Leidraad Watertoets

Munnekeweg 10 te Grootegast
Bijlage bij wateradvies

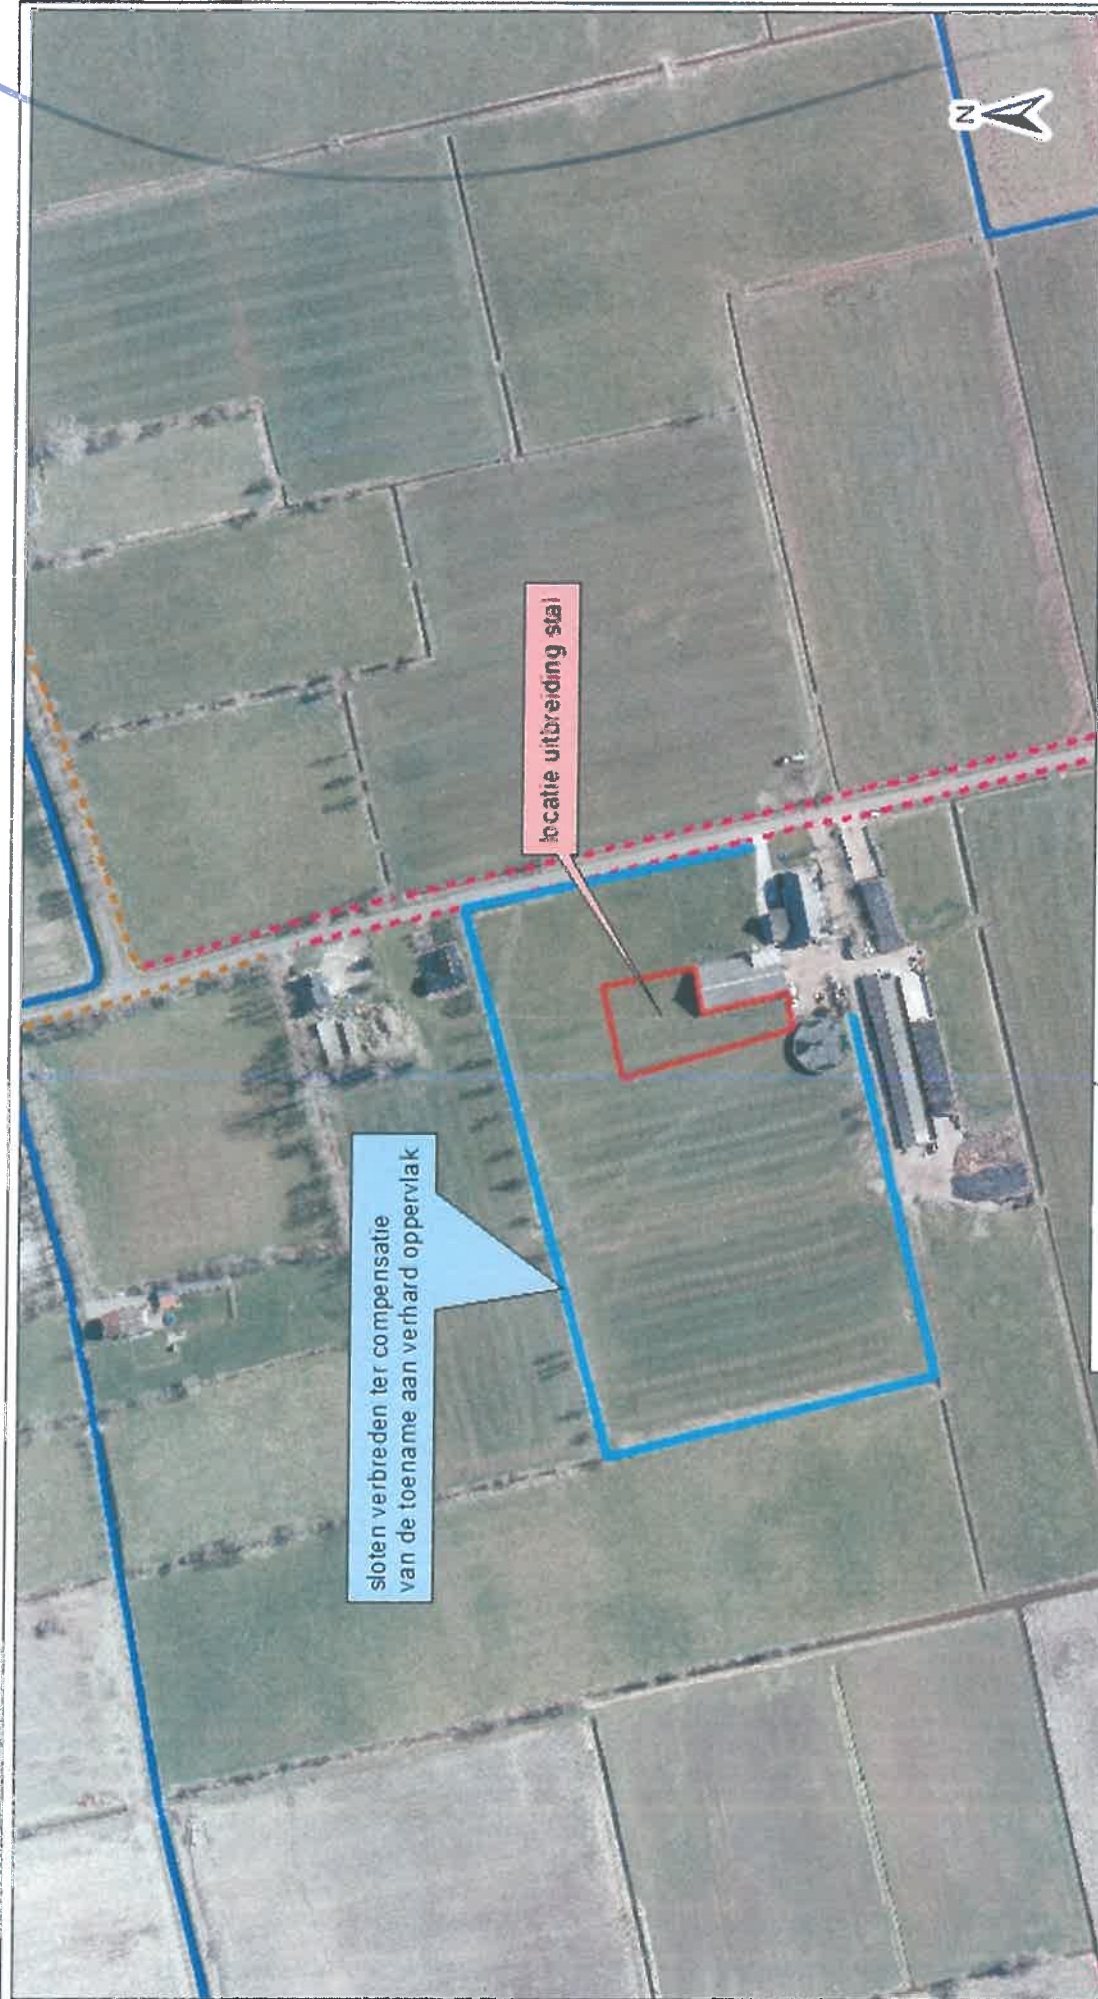
Ter compensatie van voorliggend plan moet de initiatiefnemer tenminste 125m² nieuw oppervlaktewater aanleggen. De compensatie kan de initiatiefnemer realiseren door de sloten rondom het perceel te verbreden. Wanneer de sloten over een lengte van 250 meter met 0,50 meter worden verbreed op de waterlijn voorziet het plan in voldoende nieuw oppervlaktewater. Zie hiervoor ook de kaart in de bijlage.

sloten verbreden ter compensatie van de toename aan verhard oppervlak

locatie uitbreiding stal
